計畫名稱或委託單位：雲林離島式基礎工業區環境監測計畫(111年~112年)

環保署審查意見暨工業局辦理情形說明對照表 (1/3)

雲林離島式基礎工業區施工期間環境監測98年第2季
(98年04月~06月報告)行政院環境保護署審查意見回復情形

圖 1 新與區潮間帶於各年度之懸浮固體最高、平均與最低濃度變化(測站 N1)

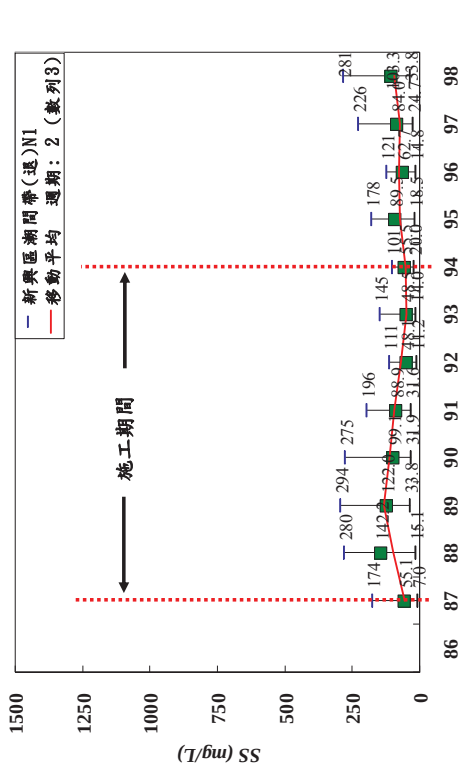
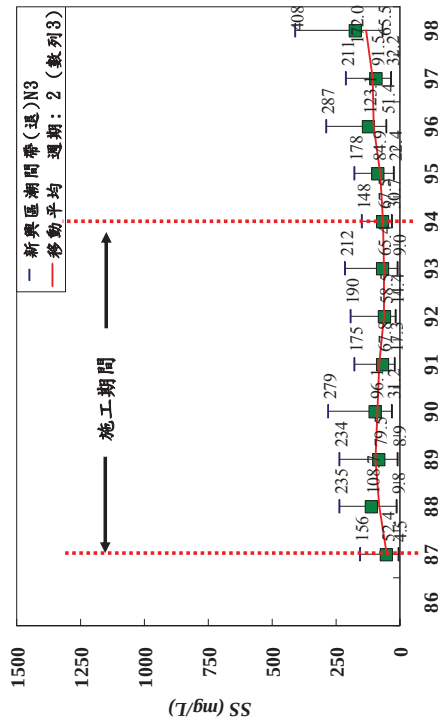
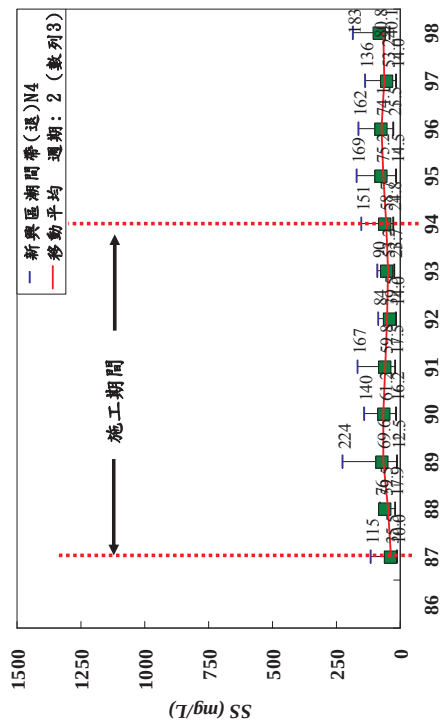
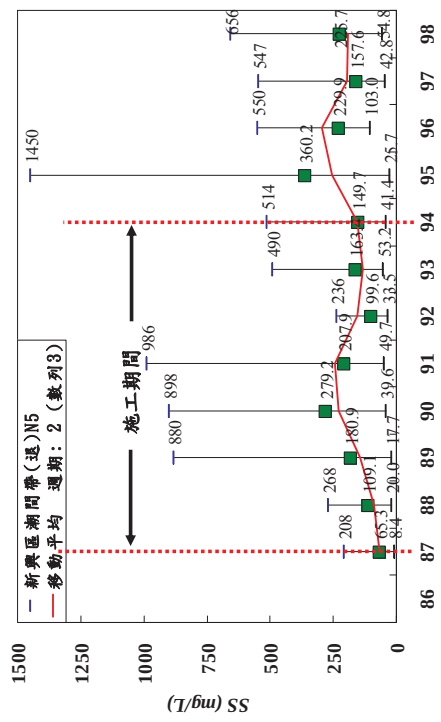
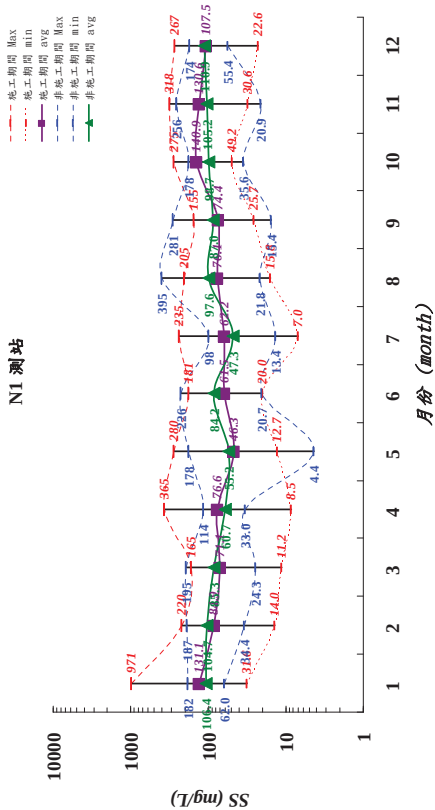
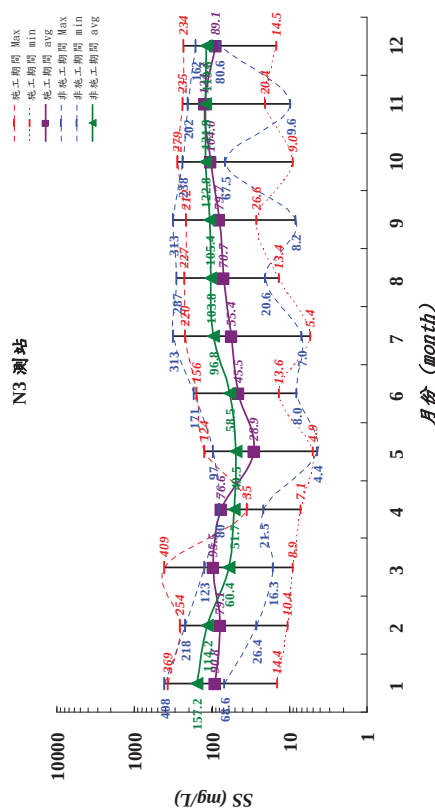
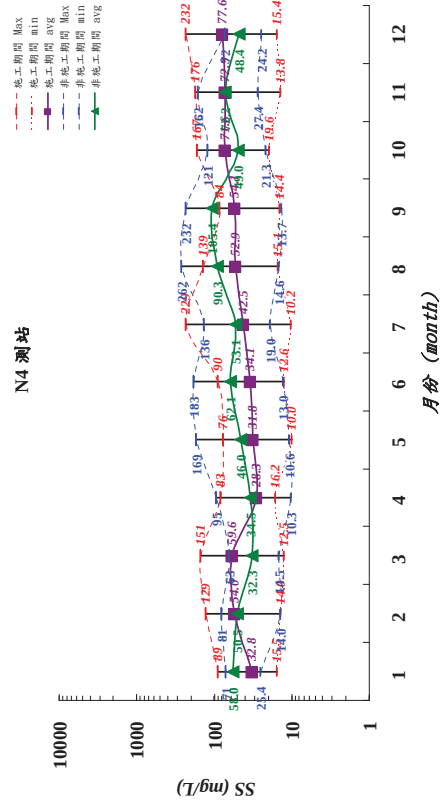
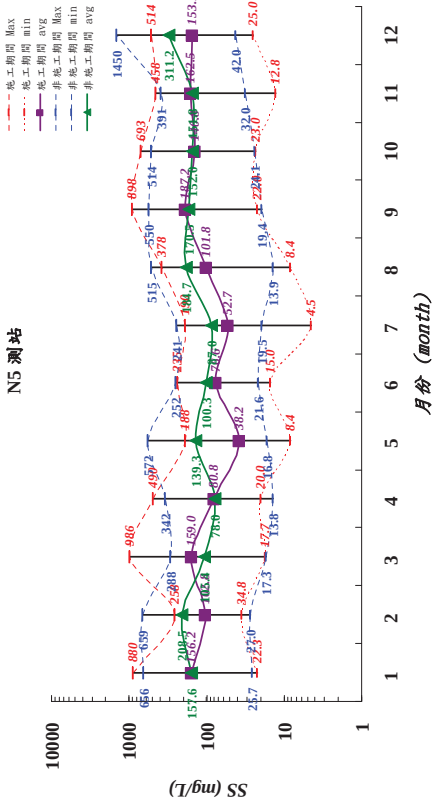
行政院環境保護署意見	意見回復
1. 本署98年10月1日環綜字第0980088814號函說明三「本署新與區潮間帶於退潮計有溶解氧、五日生化需氧量、大腸桿菌群、氨氮與磷及漲潮期計有大腸桿菌群、氨氮符合甲類海域水質標準。請於下次報告中將歷年來不符合甲類海域水質標準檢測項目，就採樣時間、氣候狀況、陸源污染及本計畫施工期間可能污染等項目，列表分析說明。」之本意，係請就本計畫施工期間對新與區潮間帶可能產生之水質影響，並請就本計畫施工地點與施工期程對新與區潮間帶可能之水質影響，提出分析說明。	本計畫於新與區造地施工方式，乃先築堤而後填土，以避免產生之高濁度水範圍擴大；另施工區內未設營區，不致產生生活污水。故施工期間之造地工程，對新與區潮間帶可能產生之水質影響，主要為水體混濁程度之改變。因此，倘若施工不當則可能造成鄰近區域水體懸浮固體物濃度增高。而近岸水體混濁程度變化，主要係受水中懸浮固體物含量多寡所決定，如來自於大自然力量的颱風所引起之強風豪雨冲刷地表，以及東北季風期風浪拍打近岸翻攪水體，都將造成水體懸浮固體物濃度遽增。如新與區潮間帶懸浮固體物濃度高值，多發生在颱風大雨或東北季風期間。 以下即針對新與區施工地點與施工期程，對鄰近新、舊虎尾溪潮間帶區可能產生之水質影響項目一懸浮固體量變動情形作說明： 1. 由各年度懸浮固體物濃度統計變化圖顯示(圖1~圖4)，位於新、舊虎尾溪間一有才寮排水(N3)、馬厝排水西北側(N4)潮間帶，以及新與區區東南側之馬厝與舊虎尾溪口外潮間帶(N5)，於新與區造地施工期間(民國87年5月至94年12月)與非施工之停工後(民國95年1月~98年9月)相比，其施工期間懸浮固體濃度並無明顯偏高；而位於新與區東北側之施厝寮排水與新虎尾溪測站(N1)，則於施工之88與89年間，曾出現相對較停工後略高之測值，但增高之懸浮固體濃度有限。以施工期間平均濃度最高值(88年：$SS_{mean}=142\text{ mg/L}$)為例，比停工後(98年：$SS_{mean}=103\text{ mg/L}$)高出39 mg/L，而同年度最高值則相近(88年：$SS_{max}=280/98\text{ 年}$：$SS_{max}=281\text{ mg/L}$)，並無異常偏高，且自90年起亦無持續增高之趨勢。 2. 此外，從施工與非施工期間(停工後)各月之懸浮固體濃度高低變化統計(圖5~圖8)顯示，其月平均濃度於施工與非施工期間互有高低，並未有施工期間各月的平均濃度明顯高於停工後之現象。 3. 另由新與區施工期間與非施工期間懸浮固體物平均濃度(退潮)比較可知(表1)，除新虎尾溪出口潮間帶(測站N1)，於施工期間平均濃度略高於非施工期間外，其餘整體呈現非施工期間懸浮固體物平均濃度較高之特性，且非施工期間總平均濃度(129 mg/L)比施工期(91.6 mg/L)明顯高出37.4 mg/L，亦即非施工期間懸浮固體物平均濃度，仍比施工期間高出約40.8%。此顯示出新與區圍堤造地施工行為，於施工期間對鄰近水體所造成的混濁擾動程度，與非施工行為為知大雨冲刷，或風浪翻攪淺水區所產生之高懸浮物相比，整體而言並不顯著。 4. 綜合上述分析可知，新與區於造地施工期間，並未對該鄰近潮間帶區水體之懸浮固體量，產生明顯增量之不利影響。

圖1 96 年度至 100 年度參寮區河川/河道歷次氨氮濃度變化圖

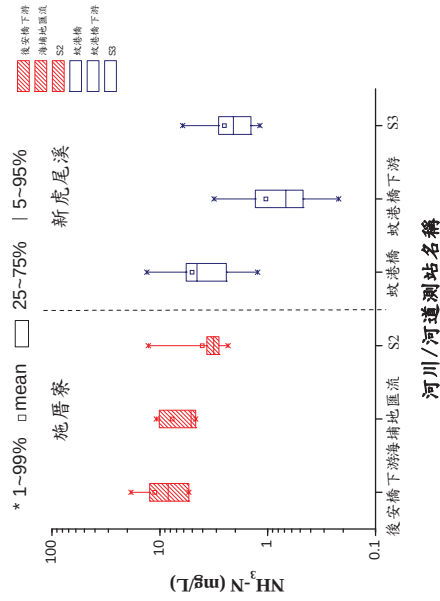
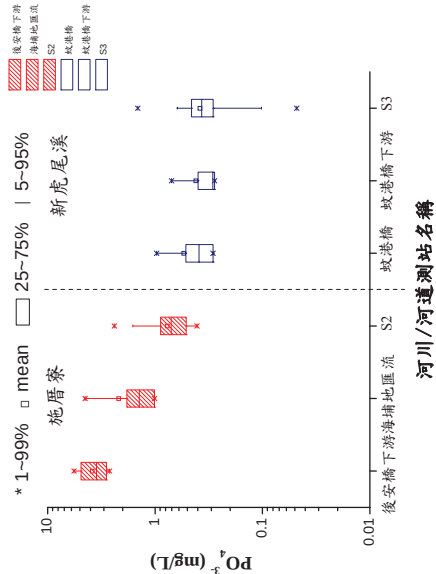
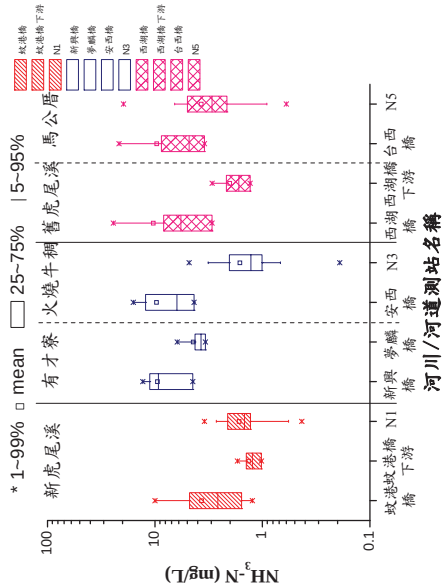
行政院環境保護署意見	意見回復
4.工業區附近河口河川水質欠佳，監測報告表示屬於內陸排放與本(雲林離島式基礎)工業區無關，請補充及檢附相關判讀依據。	4.謝謝指教，請參閱如下附件-河口水質污染補充說明。
5.報告書P.3-38頁，地下水質民井4之錳含量1.51mg/L比歷年之監測數值大幅攀高，且超過地下水監測基準0.25mg/L，P.3-35頁內文說明與歷年相似，請修正說明。	5.謝謝指教。 有關地下水質民井4之錳含量比歷年之監測數值大幅攀升之情形，由於該井屬民生用井非一般標準監測井，故不受相關規範管理。因民井設置位置與深度皆與監測井有一定程度之差異，且易受人為活動（例如：畜牧、養殖等）影響，因此，該井地下水相關檢測數據僅作為背景資料使用，並與工業區內監測井檢測之數據比對使用。經比對歷年之檢測結果，本次錳確有大幅攀高情形，後續仍將持續採樣監測，以追蹤其濃度變化。另外針對P.3-35頁內文說明與歷年相似之情形，係指除了錳以外之其餘重金屬而言，包含銅、鉛、鋅、鎘、鉻、砷、鐵、鎳及汞，並非特定針對錳數值進行說明。
6.附錄四原始紀錄表七、八，河口水質報告重複，未見陸域水質報告及底泥之報告(僅有封面)。	6.謝謝指正，報告資料因印刷排版疏漏，爾後將詳加注意改正。
7.河川及海域水質底質重金屬於2月3月有執行監測(P.1-19-21)，未見監測及結果說明。	7.謝謝指教， 河川及海域水質、底質重金屬 監測結果說明請參閱報告書p2-56~p2-57。
8.請提供本季執行地下水採樣之原始紀錄，以利審查。	8.謝謝指教。 本季地下水採樣之原始紀錄已檢附於附錄中，惠請查閱附錄4-地下水質調查結果。

以96年至100年度於參察區近岸水體水質之主要污染源為例，由施厝寮與新虎尾溪的下游河川、河口至潮間帶測站氨氮與磷之濃度分布可知，於退潮期間各測站之氨氮(圖1)與正磷酸鹽-磷(圖2)濃度盒子圖變化趨勢顯示，施厝寮接近出海口位置(S2)與新虎尾溪接近出海口位置(S3)之隔離水道測站，整體平均皆較其相對上游的河川測站為低，其濃度分布呈現向海域遞減之特性。如施厝寮排水的後安橋下游與海埔地匯流，新虎尾溪的蚊港橋與蚊港橋下游測站，其氨氮與正磷濃度，均呈現上游河川高於下游河口，而隔離水道則為最低分布，但其中隔離水道S3測站由於來自北方施厝寮匯入的加成影響，造成S3測站之氨氮與磷濃度較高於蚊港橋下游。

河川、河口至潮間帶測站氨氮與磷之濃度分布可知，於退潮期間各測站之氨氮(圖3)與正磷酸鹽-磷(圖4)濃度盒子圖變化趨勢顯示，新虎尾溪出口(N1)、有才寮出口(N3)與舊虎尾溪出口(N5)之潮間帶區測站，整體平均皆較其相對上游的河川測站為低，其濃度分布呈現向海域遞減之特性。如有才寮排水的新興橋與夢麟橋、火燒牛稠的安西橋，以及舊虎尾溪的西湖橋與西湖橋下游、馬公厝排水之台西橋測站，其氨氮與正磷濃度，均呈現上游河川高於下游河口，而潮間帶則為最低的分布，這些調查區並非本工業區廢水排放之區域，由圖中亦高低分布顯示，其近岸水體的污染來源主要為河川。另外，由圖中可知，舊虎尾溪出口潮間帶(N1)及有才寮出口潮間帶(N3)變動為大，此反映出舊虎尾溪近岸水體，受到來自舊虎尾溪加上馬公厝排水匯入河川污染輸入，尤其是氨氮方面的加成影響，使得舊虎尾溪出口潮間帶水質，相對較其北方潮間帶區變動大且平均濃度較高。

圖 1.4.9-1 海域現場調查範圍及測址位置圖

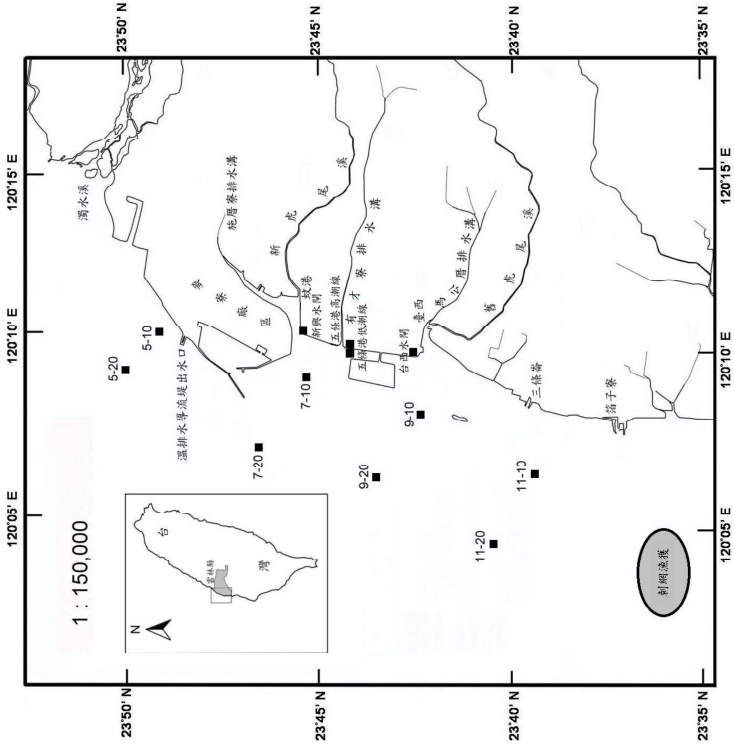
審 查 意 見	意 見 答 覆
一	依報告中國1.4-6及圖1.4-9-1之測線7位謝謝指教，海域生態調查二十多年下來海床置海域水質及海域生態兩者並不相同，深度並非固定，為維持相同點位測點7-10和其次海域生態之測點(7-10、7-20)為10米(圖岸遠近之意，且因海域生態調查執行拖網時1.4-6等深線)之敘述不符，請補充說明前述採樣測線及位置之差異。
二	依報告第3-115頁，參察溫排水只針對水謝謝委員之建議。然而，本計畫於海上實際溫限制符合規定，然依放流水標準，除量測之點位為導流堤出水口附近表水水溫，排放口水溫≤42℃外，尚有溫差需符合≤4℃(離排放口500公尺)，故除水溫之規定外，仍請就本季各測站水溫，補充說明是否符合放流水標準之溫差規定。
三	第2-55頁海域斷面水溫範圍及第2-59頁新興區潮間帶區導電度，其報告文字敘述與檢驗報告表格(附錄)資料不符，請查明釐清後更正。
四	第2-69頁及第2-81頁，107年新興區潮間帶水質之新虎尾溪N1及舊虎尾溪N5鈉明含量有往上偏高之趨勢，請研析並說明可能原因為何？
五	第2-63頁所敘，新興區潮間帶水質位於內陸排水與海域斷面之交接處，因受內陸畜牧及家庭廢水影響，水質較海域斷面略差，建議除仍應持續進行監測外，應盡可能提出相關可行因應處理方案，以避免該區域水質持續惡化。 謝謝委員建議。由數據顯示河川排水的陸源性污染，於出海口因與海水混和稀釋作用，RPI的指數有降低之趨勢，因此保持海水交換的流通性極為重要，故建議定期調查河口周遭與河道淤積之變化，並適時進行疏浚工程，以利內陸污染有效擴散與近海交換。 針對雲林縣有機污染之源頭分別為生活污水與畜牧廢水，建議可實施之作法為提高雲林縣上游鄉鎮的建築物污水處理設施、污水下水道接管率以及建立公共污水處理廠，有效降低排放污染量。而在畜牧廢水方面因應對策可參照雲林縣政府採取之3項水質保護措施為：(1)污染源勘查重罰；(2)強化畜牧業者對廢水處理設施操作能力及熟稔法令政策；(3)極推動沼渣沼液農地肥地使用源頭減量措施；期能有效降低陸域水質之污染排放量。同時於各流域的重要區段設置水質自動監測站記錄水質變化，讓污染排放無所遁形，隨時被嚴密監
